## Ergebnisprotokoll

Gespräch mit den Gewerbetreibenden innerhalb des Plangebietes bezüglich gewünschter Festsetzungen im Bebauungsplan

Anhang 1: Whiteboard-Aufzeichnung

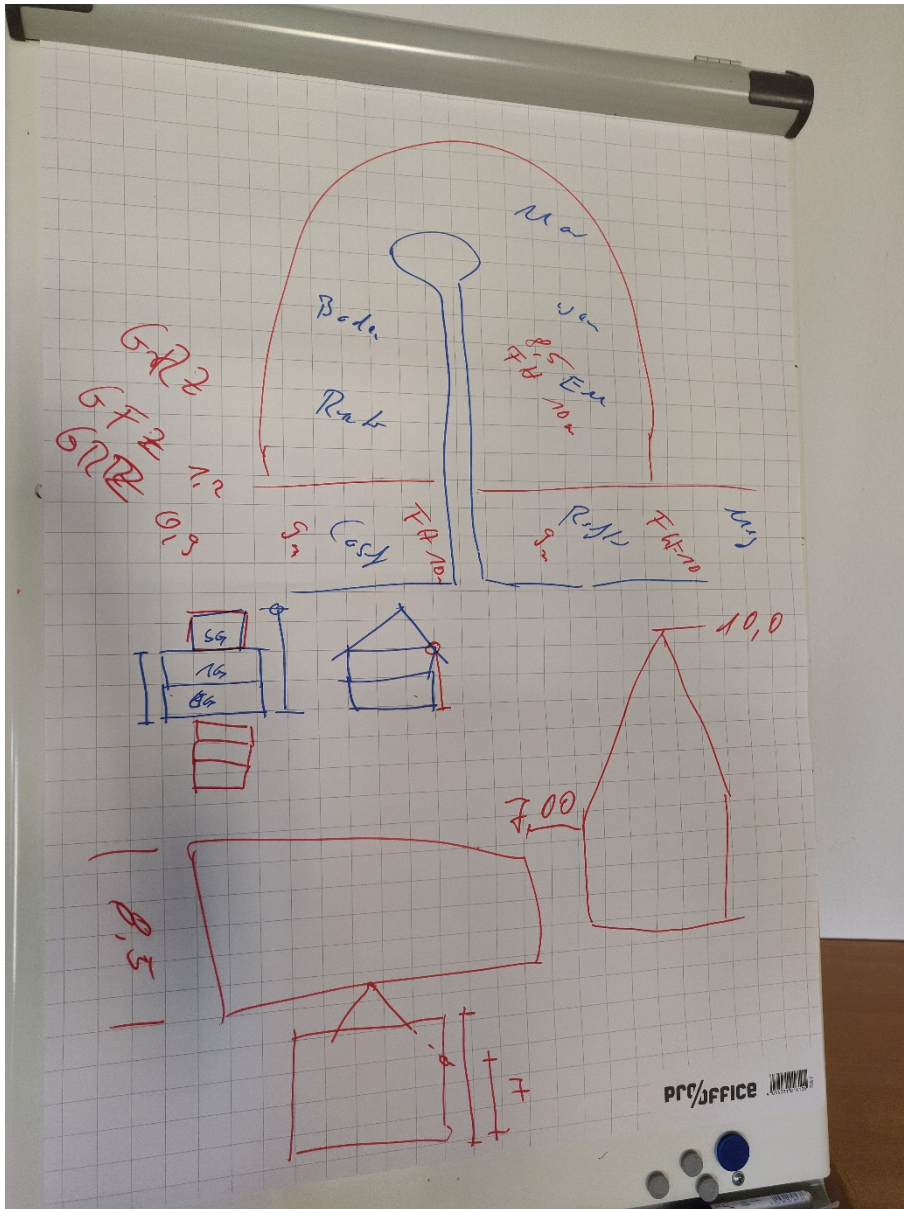
Die Gewerbetreibenden wünschen sich um den Stichweg herum eine max. Gebäudehöhe bei Flachdächern von 8,50 m und eine max. Firsthöhe (bei geneigten Dächern) von 10,00 m. Dies sei erforderlich, um betriebliche Erweiterungen verträglich in dem Gebiet stattfinden zu lassen.

Herr Türkal erklärt zunächst, dass nach gerichtlichem Urteil die Traufhöhe bei Flachdächern der Gebäudehöhe gleichkäme. Bei geneigten Dachformen sei die Traufhöhe dort anzusetzen,

wo das Dach die Außenwand des Gebäudes schneide (s. auch Anhang 1). Weiterhin stellt er dar, dass damit zu rechnen sei, dass auch Wohngebäude mit Staffelgeschossen entstehen könnten. Er weist weiterhin darauf hin, dass es städtebaulich nicht begründbar sei, unterschiedliche Festsetzungen zum Maß der baulichen Nutzung zwischen Gewerbe und Wohnnutzungen zu treffen. Insofern sei bei Festsetzungen zum Maß der baulichen Nutzung auch immer zu bedenken, dass diese jeweils auch für Wohngebäude gelten.

Aus der Sicht von Herrn Backes und Herrn Türkal wäre es allerdings möglich, eine städtebauliche Begründung für die gewünschte Höhenbeschränkung zu finden, daher wird vereinbart, zu prüfen, wie dieser Wunsch in eine neue Variante eingearbeitet werden kann.
